新クリーンセンター外構ゾーニング案(委員意見集約H290612)

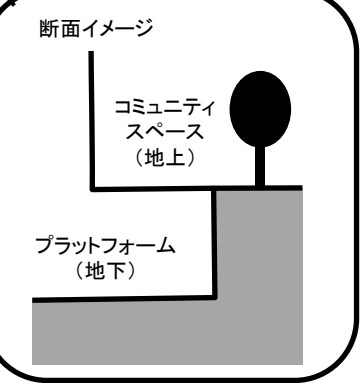
遊歩道【北西側】
 高木が大きくなり、拡幅が難しい。
 高木を除いて、ちよこっとバック。見通しよくするため、ツバキ、ツツジなど中低木、柵は撤去。

歩道状空地【西側】
 高木を除いて、
 2mセットバック
 (デッキ)

セキュリティゾーンの検討
 ・24時間開放ができるか？

庇カット検討
 ・駐車場確保検討

西出入口
 撤去も在り得る
 正面性がなくなる

歩道状空地【南西側】
 桜の木など高木が大きくなり、歩道の拡幅が難しい。
 高木を除いて、ちよこっとバック。見通しよくするため、ツバキ、ツツジなど中低木、柵は撤去。

大階段脇緑化
 木を植えてもよい。
 (芝生は人が通りはげる)

南西角交差点
 辻としての機能
 折り返しのスロープでエコプラザへアプローチ
